TRATTA A.V. /A.C. TERZO VALICO DEI GIOVI PROGETTO ESECUTIVO

RELAZIONE TECNICA GENERALE

Galleria di Valico - Prolungamento scavo meccanizzato

COMMESSA	LOTTO	FASE	ENTE	TIPO DOC.	OPERA/DISCIPLINA	PROGR.	REV.
I G 5 1	0 0	E	C V	R G	I M 0 0 0 0	0 2 8	A

Figura 7 – Sezione di scavo in meccanizzato – Soluzione della presente revisione progettuale

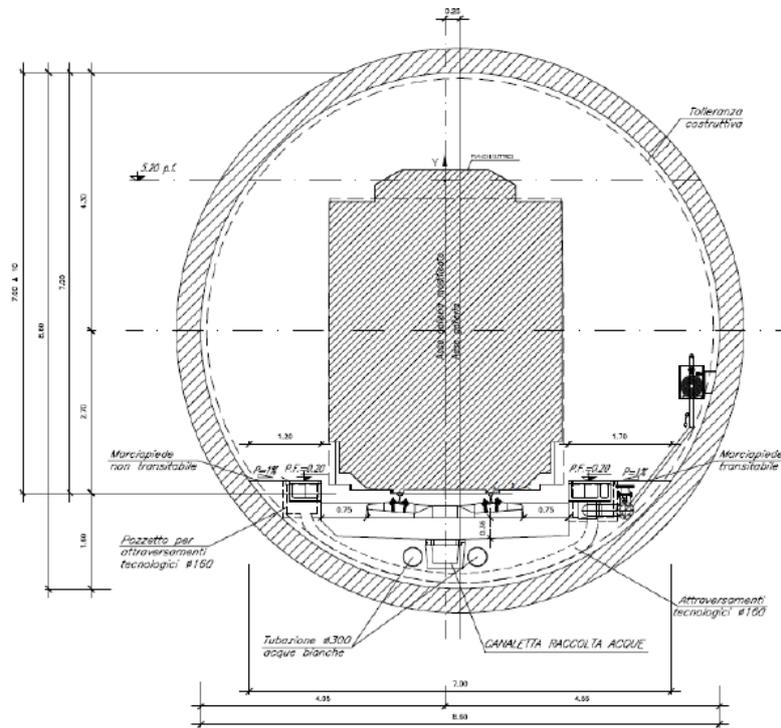
Nella revisione del progetto esecutivo è stata estesa la tratta scavata con metodo meccanizzato fino a pk 17+780, per tutta l'estensione della WBS in oggetto (WBS GN141).

Di seguito si riporta la sezione di scavo in tradizionale relativa al Progetto Esecutivo approvato.

Figura 12 – Sezione di scavo in tradizionale – Soluzione di Progetto Esecutivo

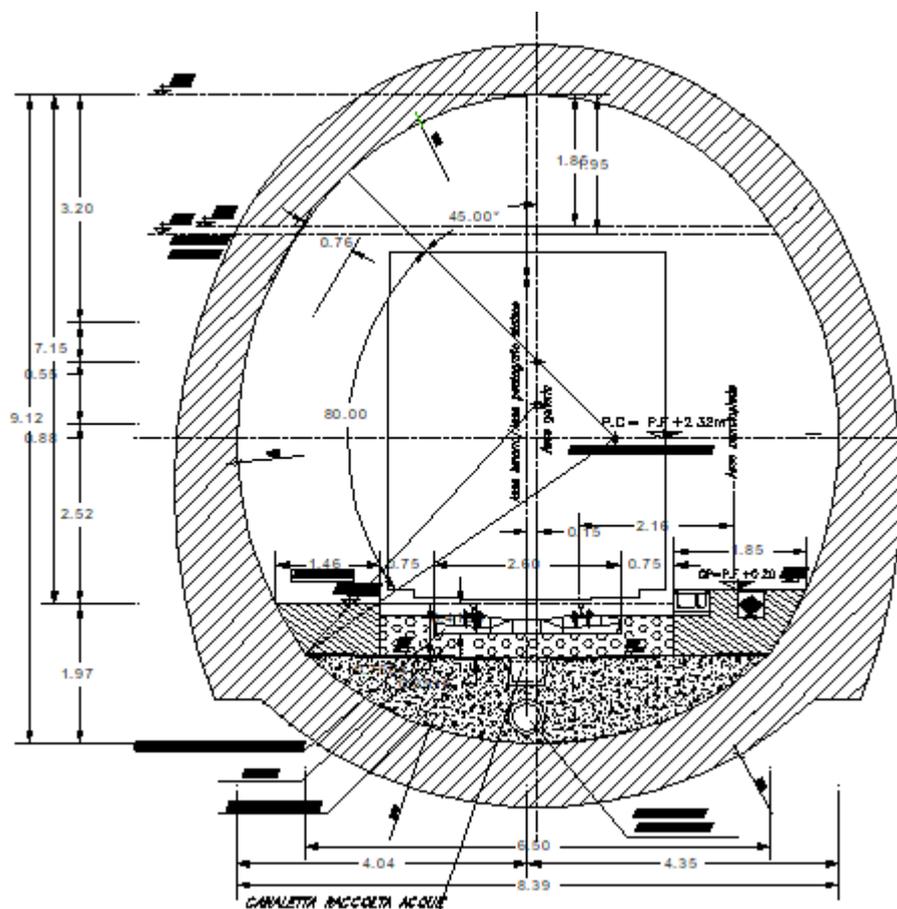
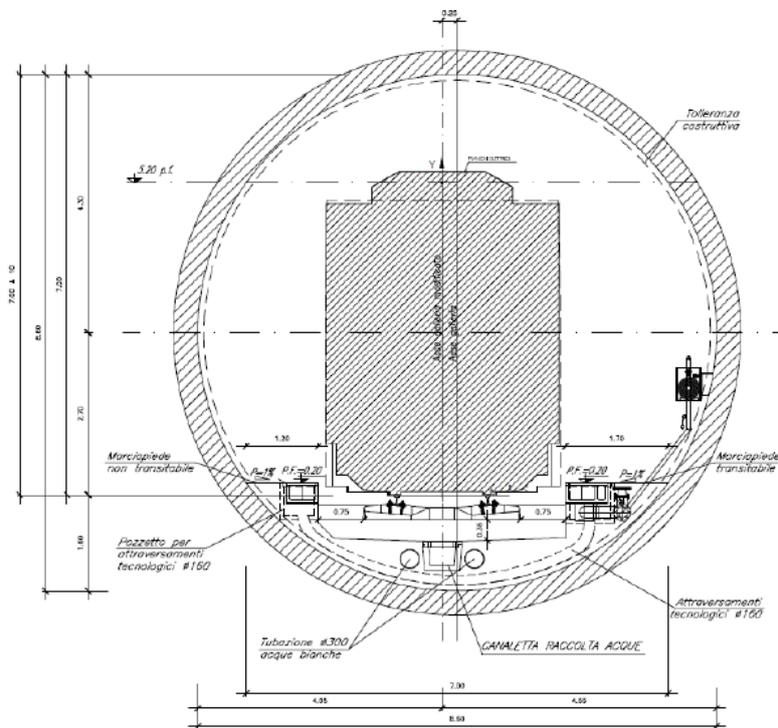
Nell'aggiornamento del progetto esecutivo è stata estesa la tratta scavata con metodo meccanizzato fino a pk 17+790,03, per tutta l'estensione della WBS in oggetto (WBS GN151).

Di seguito si riporta la sezione di scavo in tradizionale relativa al Progetto Esecutivo approvato.

Per un miglior confronto di seguito si riporta la sezione di scavo in meccanizzato proposta con la presente revisione.

Figura 13 – Sezione di scavo in meccanizzato – Soluzione della presente revisione progettuale
